パブコメ意見一覧（WEB 投稿）

意見の対象となる案件
北海道電力株式会社泊発電所の発電用原子炉設置変更許可申請書（3号発電用原子炉施設の変更）に関する審査書案

知ってましたか？ いま 泊原発の審査をやり直すべき 8つの理由

海側だけ5mも不等沈下したら配管はどうなる？

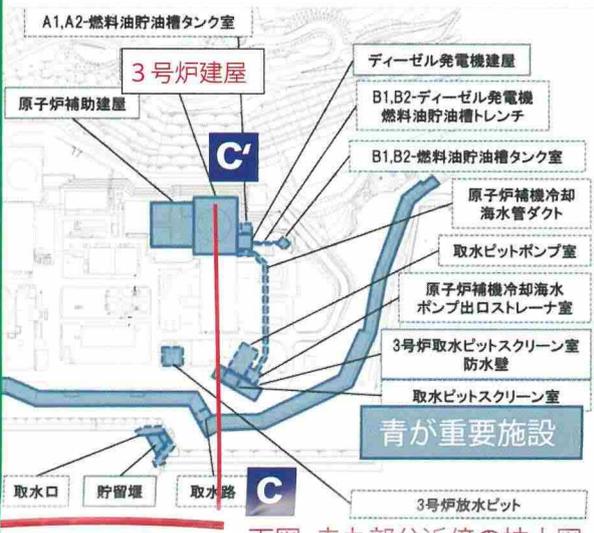
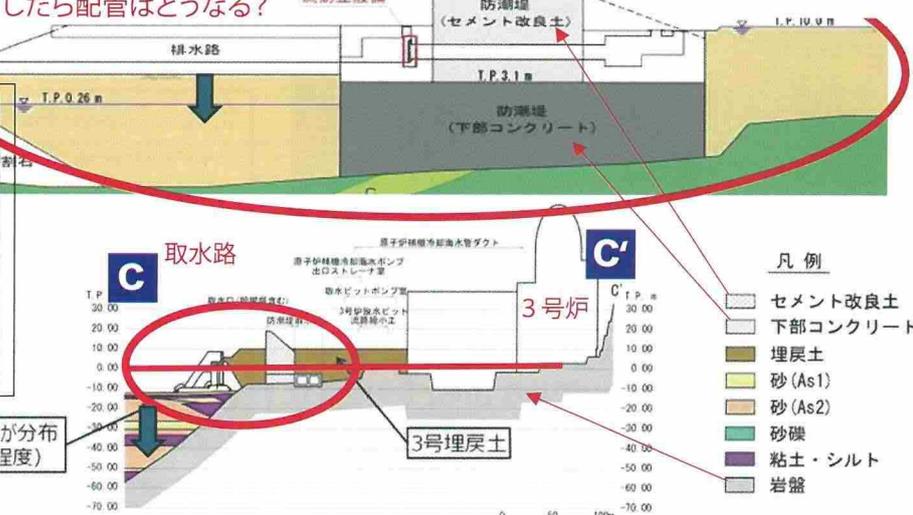
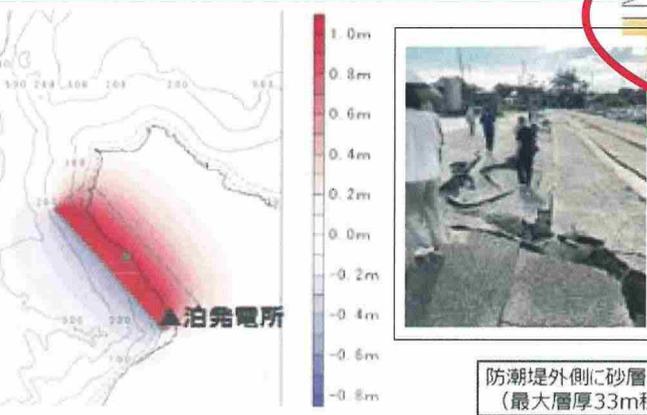
左右の図と、上の写真を見比べてみてください。泊原発の原子炉は岩盤の上にあります。重要施設はほとんどが埋立地の上にあります。下図は赤線（取水路から3号炉：C-C'）の断面図と近傍の拡大図。埋戻土の厚さは最大2.5mにも達します。海底活断層が動けば、岩盤は1.28m隆起、海側の砂層や埋戻土は、5mも沈下します。

北電は、埋戻土の下には岩盤があり、また重要施設は、岩盤との間に「無筋コンクリート」を入れたから大丈夫と主張していますが、管路の大部分は厚い埋戻土の中にあり、そこが不等沈下すれば、管路や逆流防止弁は破壊され、機能しなくなる危険が高いです。

北電によるF1断層の掘削地点の露頭写真に、およその地層境界や、F1断層の位置をプロットしたもの。(小野、2018を改変;右図は小野・斉藤、2019による)

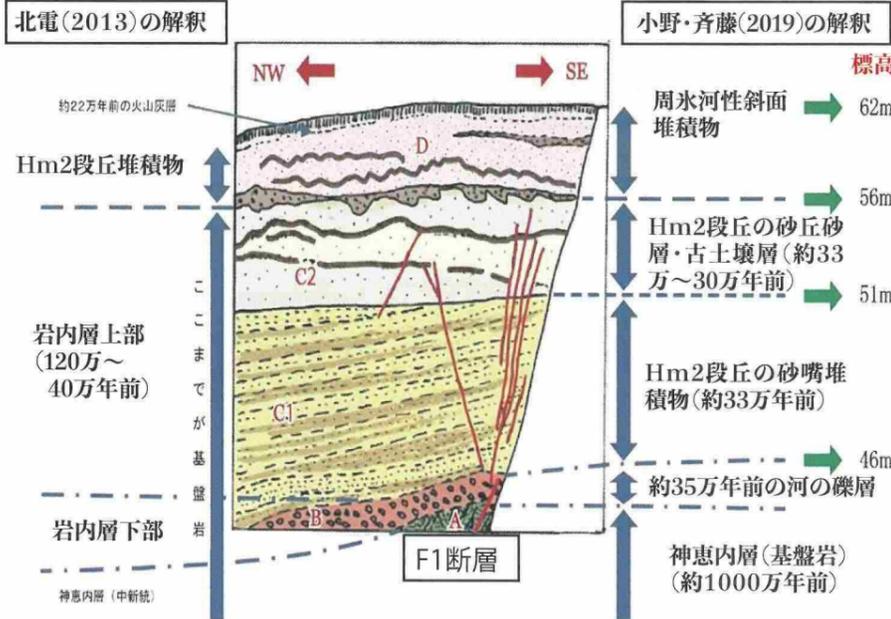
p.1の3地点で、北電(2013)は、「岩内層」を2つに分け、下部だけが120万年前で、上部は120万~40万年前の地層としました(上図右)。F1断層は、約120万年前の「岩内層」下部で切られているので、活断層ではないと主張していました。しかし、渡辺・小野(2018)の論文により、F1断層は切られているのではなく、砂層(上図右のC2)の中で上方に消えている、ということが明らかになり、規制委はそれを受け入れて、「F1は活断層であることを否定できない」と結論しました。小野・斉藤(2019)は、C2の砂層は、MIS9(33万年前)の砂丘砂層であることを明らかにしました。規制委も、2018年2月の審査会合で、敷地内の「岩内層」はMIS9かMIS7の海進にもなって堆積した地層だと結論しました。北電は、MIS9以前の可能性も含めつつ、それを了承しました。しかし、北電(2025)は、「岩内層」がそのような個別の海進にもなう地層であることを認めず、「岩内層は前期~中期更新世の地層」だとして、長期間にわたって堆積した地層のような扱いを続けています。「岩内層」についての北電の誤りは、8でも説明します。

北電は、この場所で、F1断層が活断層であると判断されたために、p.1の掘削場所近傍の4地点、5地点追加で、開削を行い、なんとかして、12.5万年前より古い地層でF1断層が切られている露頭を探そうとしました。そして、4地点、5地点で、そのような断面を見出したと主張しましたが、それらはすべて、北電が恣意的に「不整合」をつかった結果であり、そのような「不整合」はもともと存在しません。次ページ以下で説明するように、いずれの地点でも、F1断層は、上の地点と同様、砂層の中で上方に消えているだけです。したがってF1断層は、どこでも、「12.5万年前以降の活動を否定できない活断層」になるのです。

F1断層は、砂丘堆積物の中で上方に消滅しているのです。「不整合」で切られているわけではありません。ですから活断層であることを否定できません。

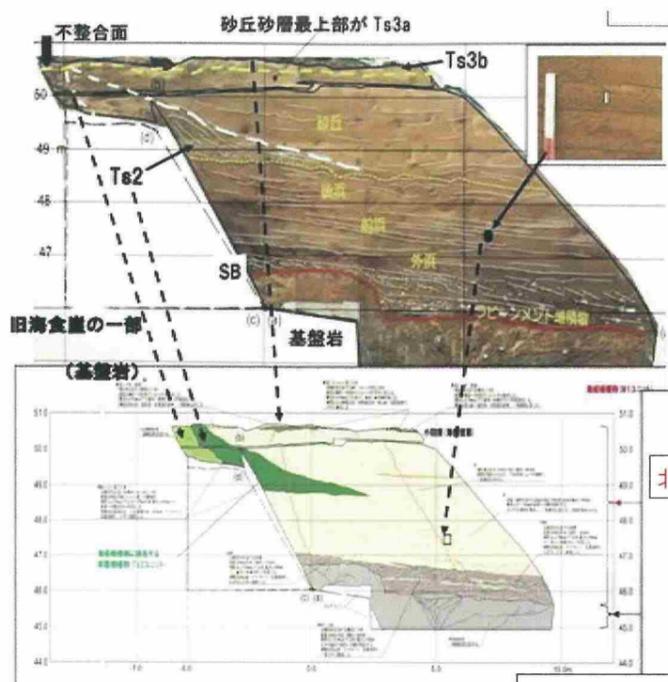
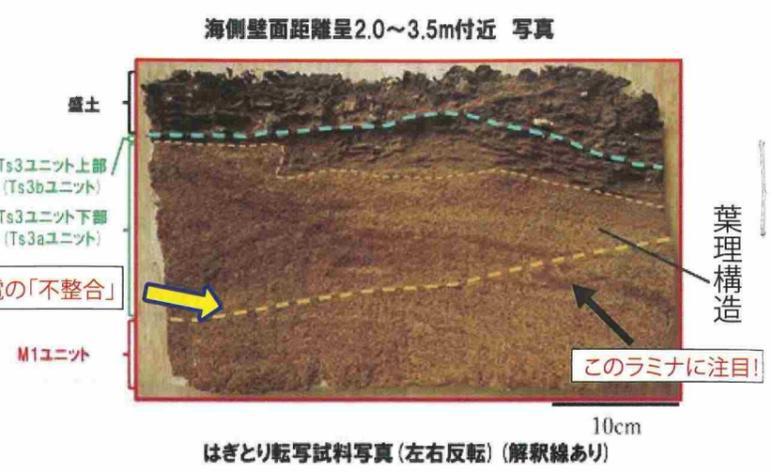
砂丘堆積物の中の、茶褐色の薄いラミナ(葉層)が、北電の主張する「不整合」(太い黄色破線)をまたがって上下に連続しています。風で乱されただけで、「葉理」は続いているのですから「不整合」でないことは明らかです。

北電は上右写真のように、Ts3aユニットと、M1ユニットの境界(黄色の破線)が、「不整合」であり、F1断層は上端をそれで切られており、Ts3aユニットは約30万年前の地層なのでF1断層は活断層ではない、と主張しています。しかし、上左写真を見れば明らかのように、M1ユニットからTs3bユニットまでは一連の砂丘砂層であり、そこに「不整合」などありません。F1断層は砂丘砂層の中でたんに上方に消えているのです。ですから、F1断層に上載地層法は適用できず、F1断層は、12.5万年前以降の活動を否定できない「活断層」になります。

F1断層は、北側露頭でも、礫層を貫いてその中で消滅し、礫層によって切られているわけではありません。「活断層であることを否定できない断層」です。

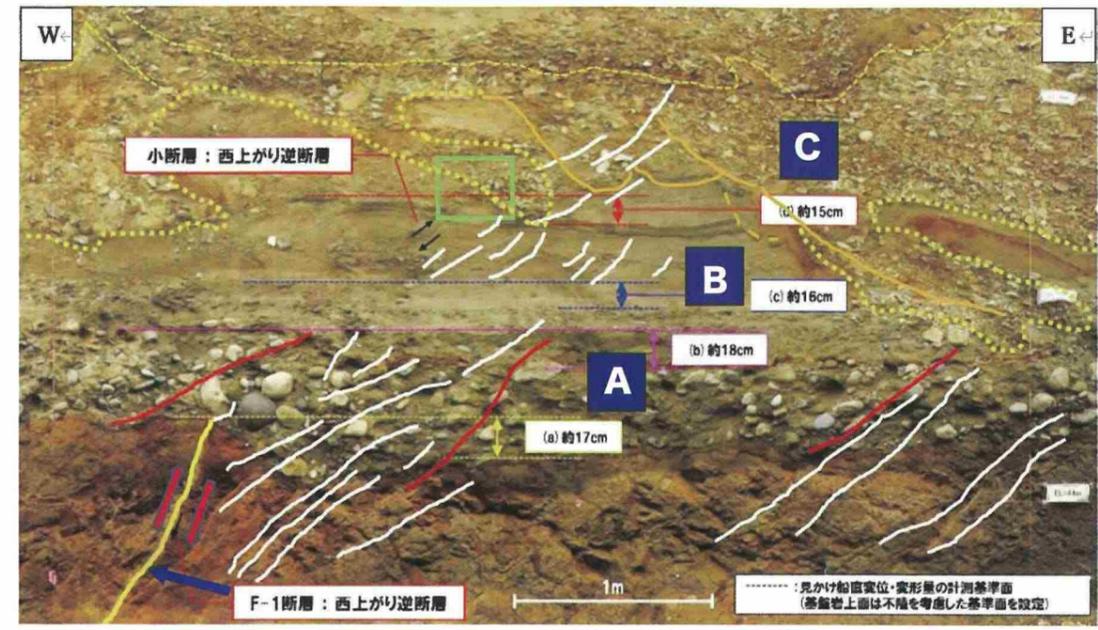
北側開削地点(p.15)では、左写真のように、F1断層(黄色い線)がAの礫層に切られているように見えますが、実際は礫層を突き抜け、上位の海成砂層(B)や、さらに上の河成礫層(C)の中にまで入り込み、その中で消えているのです。写真中の赤線は礫層を切る断層、白線は不明瞭ながらも、亀裂として認められる断層です。

32と同様、F1断層は、ある地層に切られているのではなく、砂層や礫層のなかで上端が消えているだけです。上載地層法は使えず、12.5万年前以降の活動を否定できない「活断層」になるのです。

北電(2019)原子力規制委員会第793回原子力発電所の新規規制基準適合性に係る審査会合。資料2-1、2に加筆

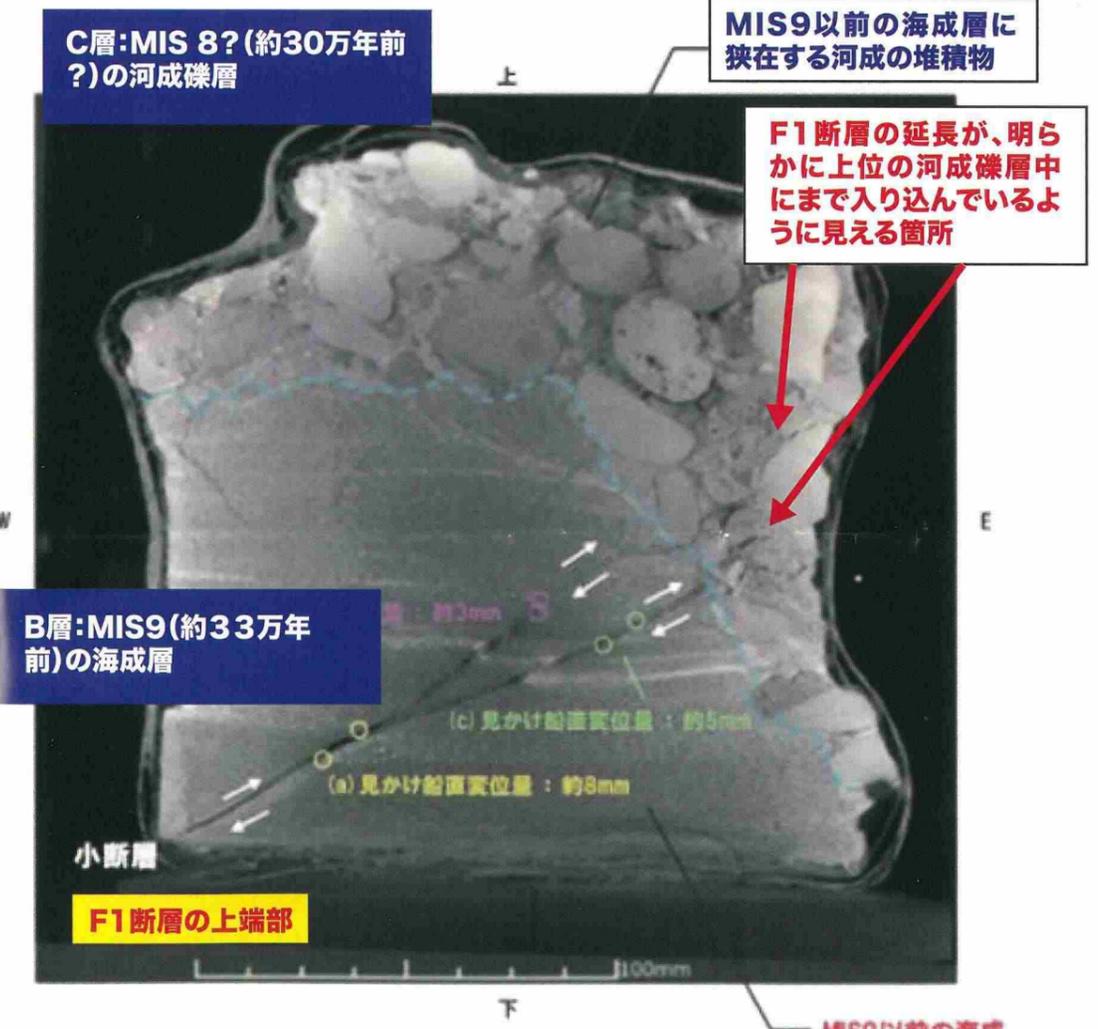
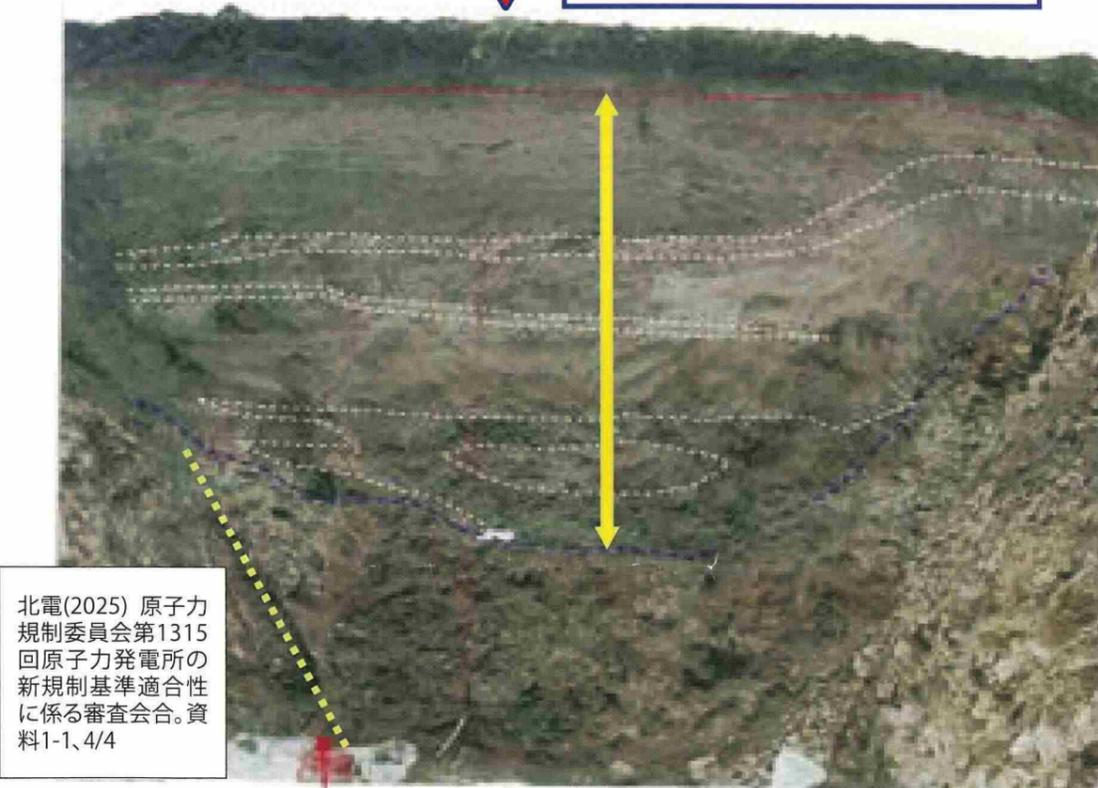
北電は、B層をずらしているF1断層が、上位のC層(黄色の点線や黄土色の線に囲まれた礫層)に上端を切られており、礫層の年代は12.5万年前より古いので、「上載地層法」によって、F1断層は12.5万年前より後には動いていないと主張しました。

しかし、その証拠として提出された上の写真の緑枠の部分のCT画像では、B層をずらしているF1断層は、境界を越えて、C層の中まで明らかに入っています。

この事実を「科学」に書き(小野、2020)、規制委にも送付したところ、以後の審査会合で北電は、試料の作成過程で、乾燥のために割れ目が入ったためだ、と言い逃れをしました。もしそうなら、割れ目は他の場所にもできるでしょう。それを追及しなかった規制委も問題です。北電(2025)は現在でも同じ主張を繰り返しています。

北電(2019)原子力規制委員会第685回原子力発電所の新規制基準適合性に係る審査会合。資料2-11

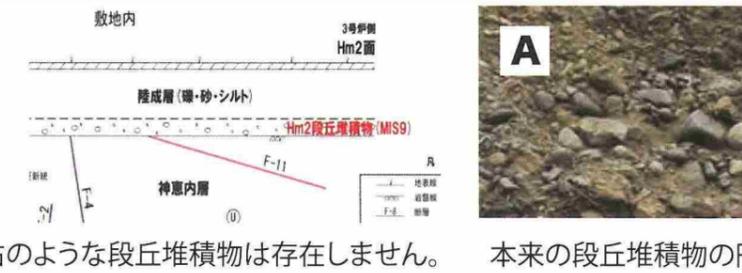
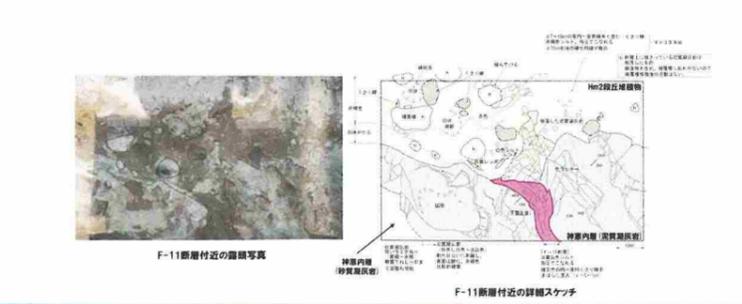
上写真 Gについて北電は写真右図のように下部は「Hm2 段丘堆積物」、上部は斜面堆積物としています。しかし、多くの角礫が乱雑に堆積していることから、すべて周氷河作用を受けた斜面堆積物のように見えます。

このスケッチでは、F11断層が基盤をずらせ、斜面堆積物に突き上げて見えます。斜面堆積物が最終氷期に移動しているなら、明らかに、活断層であることを示すものと言えます。

北電の示す「模式図」は、事実に基づかない空想的な図です。なぜなら、スケッチには、「Hm2段丘堆積物」の上に斜面堆積物が載っているようには描かれていないからです。明確な境界があるなら、スケッチに描かれるはずですが、それが無いのですから、基盤の上に載っているのはすべて「陸成層」=周氷河性斜面堆積物と考えるべきなのです。本来の「Hm2段丘堆積物」なら、写真Aのように円礫の多い礫層になるはずですが、周氷河作用による移動期は何度かあったでしょうが、最後は、12.5万年前以降の最終氷期です。F4断層と同様、F11断層の上載地層がその時期の地層であれば、「12.5万年前以降の活動を否定できない断層」になりますから、新規制基準での定義に従い、「活断層」であることを否定できない断層になるのです。

海側だけ5mも不等沈下したら配管はどうなる？

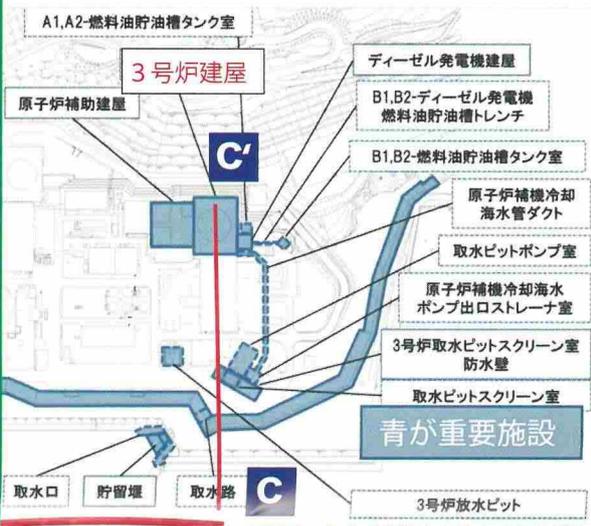
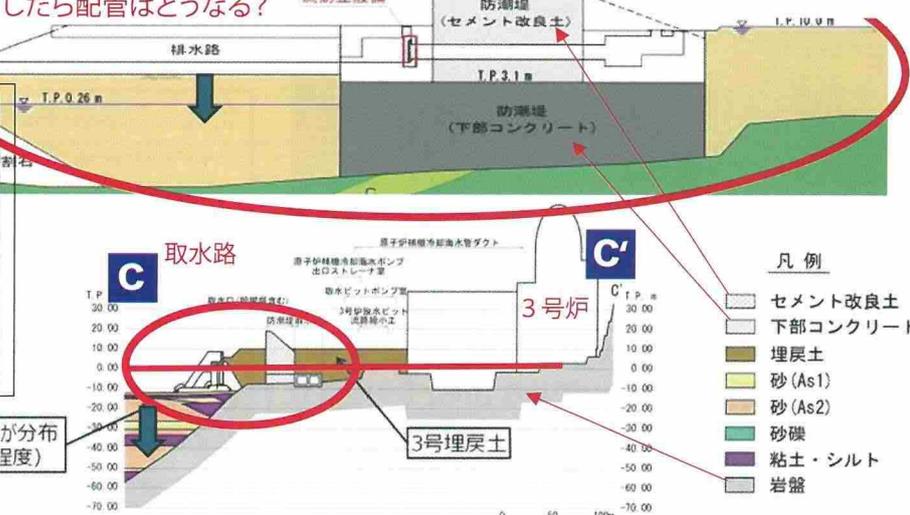
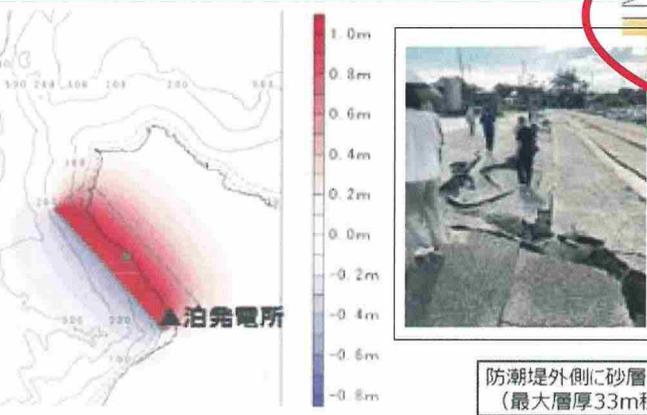
左右の図と、上の写真を見比べてみてください。泊原発の原子炉は岩盤の上にあります。重要施設はほとんどが埋立地の上にあります。下図は赤線(C-C')の断面図と近傍の拡大図。埋戻土の厚さは最大2.5mにも達します。海底活断層が動けば、岩盤は1.28m隆起、海側の砂層や埋戻土は、5mも沈下します。

北電は、埋戻土の下には岩盤があり、また重要施設は、岩盤との間に「無筋コンクリート」を入れたから大丈夫と主張していますが、管路の大部分は厚い埋戻土の中にあり、そこが不等沈下すれば、管路や逆流防止弁は破壊され、機能しなくなる危険が高いです。

北電によるF1断層の掘削地点の露頭写真に、およその地層境界や、F1断層の位置をプロットしたもの。(小野、2018を改変; 右図は小野・斉藤、2019による)

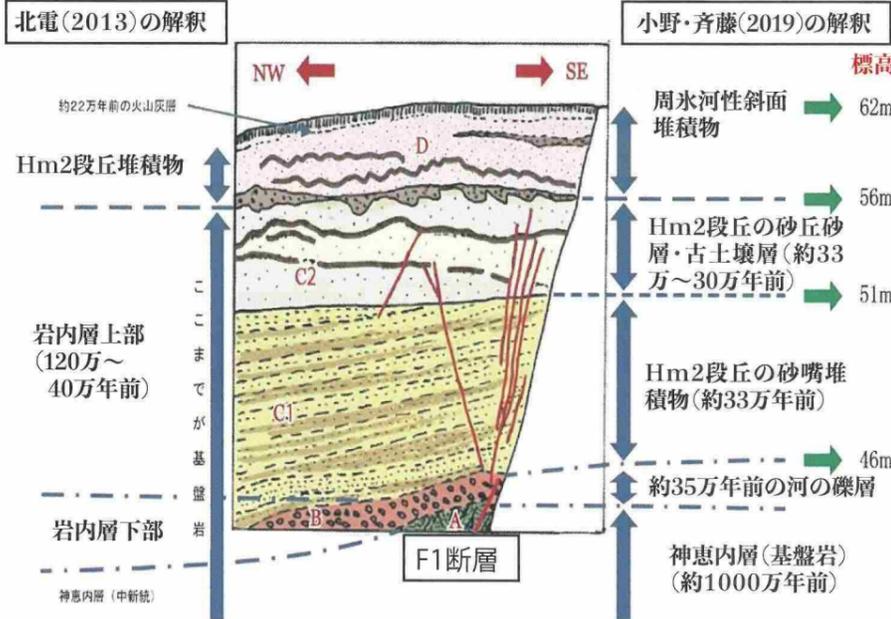
p.1の3地点で、北電(2013)は、「岩内層」を2つに分け、下部だけが120万年前で、上部は120万~40万年前の地層としました(上図右)。F1断層は、約120万年前の「岩内層」下部で切られているので、活断層ではないと主張していました。しかし、渡辺・小野(2018)の論文により、F1断層は切られているのではなく、砂層(上図右のC2)の中で上方に消えている、ということが明らかになり、規制委はそれを受け入れて、「F1は活断層であることを否定できない」と結論しました。小野・斉藤(2019)は、C2の砂層は、MIS9(33万年前)の砂丘砂層であることを明らかにしました。規制委も、2018年2月の審査会合で、敷地内の「岩内層」はMIS9かMIS7の海進にともなって堆積した地層だと結論しました。北電は、MIS9以前の可能性も含めつつ、それを了承しました。しかし、北電(2025)は、「岩内層」がそのような個別の海進にともなう地層であることを認めず、「岩内層は前期~中期更新世の地層」だとして、長期間にわたって堆積した地層のような扱いを続けています。「岩内層」についての北電の誤りは、図8でも説明します。

北電は、この場所で、F1断層が活断層であると判断されたために、p.1の掘削場所近傍の4地点、5地点追加で、開削を行い、なんとかして、12.5万年前より古い地層でF1断層が切られている露頭を探そうとしました。そして、4地点、5地点で、そのような断面を見出したと主張しましたが、それらはすべて、北電が恣意的に「不整合」をつくった結果であり、そのような「不整合」はもともと存在しません。次ページ以下で説明するように、いずれの地点でも、F1断層は、上の地点と同様、砂層の中で上方に消えているだけです。したがってF1断層は、どこでも、「12.5万年前以降の活動を否定できない活断層」になるのです。

F1断層は、砂丘堆積物の中で上方に消滅しているのです。「不整合」で切られているわけではありません。ですから活断層であることを否定できません。

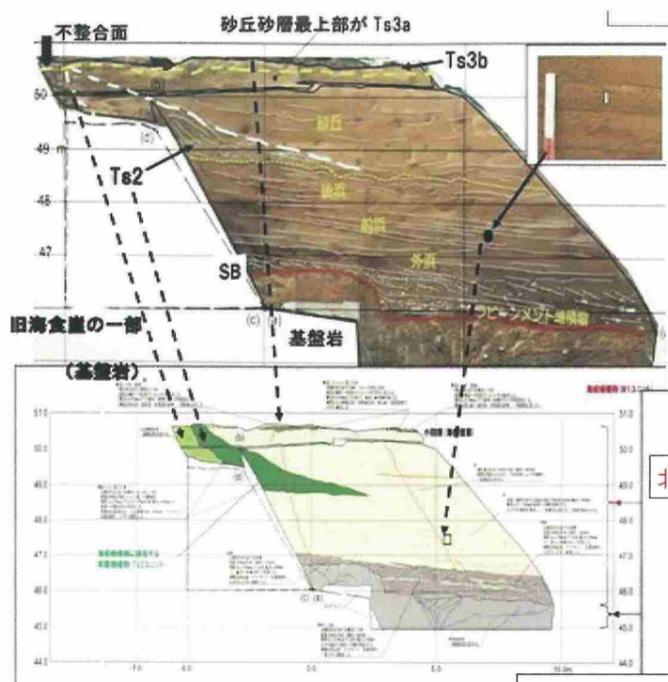
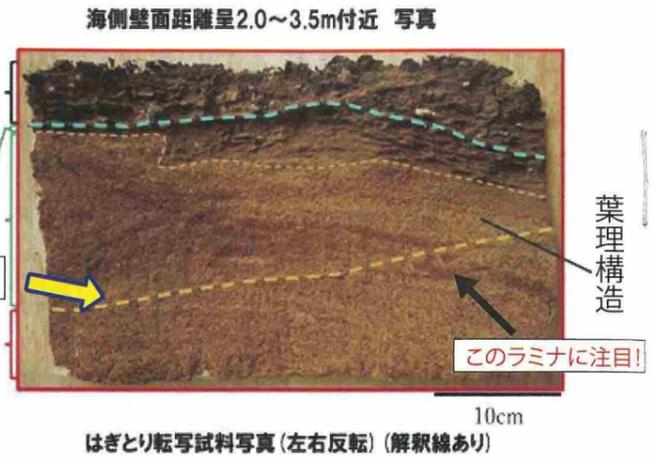
砂丘堆積物の中の、茶褐色の薄いラミナ(葉層)が、北電の主張する「不整合」(太い黄色破線)をまたがって上下に連続しています。風で乱されただけで、「葉理」は続いているのですから「不整合」でないことは明らかです。

北電は上右写真のように、Ts3aユニットと、M1ユニットの境界(黄色の破線)が、「不整合」であり、F1断層は上端をそれで切られており、Ts3aユニットは約30万年前の地層なのでF1断層は活断層ではない、と主張しています。しかし、上左写真を見れば明らかのように、M1ユニットからTs3bユニットまでは一連の砂丘砂層であり、そこに「不整合」などありません。F1断層は砂丘砂層の中でたんに上方に消えているのです。ですから、F1断層に上載地層法は適用できず、F1断層は、12.5万年前以降の活動を否定できない「活断層」になります。

F1断層は、北側露頭でも、礫層を貫いてその中で消滅し、礫層によって切られているわけではありません。「活断層であることを否定できない断層」です。

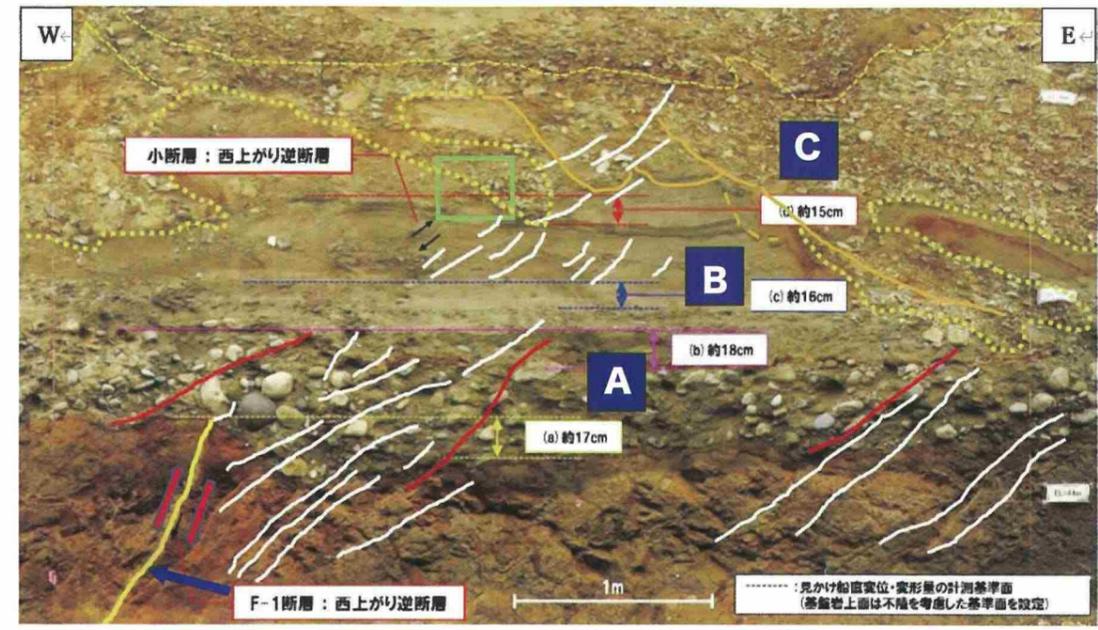
北側開削地点(p.15)では、左写真のように、F1断層(黄色い線)がAの礫層に切られているように見えますが、実際は礫層を突き抜け、上位の海成砂層(B)や、さらに上の河成礫層(C)の中にまで入り込み、その中で消えているのです。写真中の赤線は礫層を切る断層、白線は不明瞭ながらも、亀裂として認められる断層です。

32と同様、F1断層は、ある地層に切られているのではなく、砂層や礫層のなかで上端が消えているだけです。上載地層法は使えず、12.5万年前以降の活動を否定できない「活断層」になるのです。
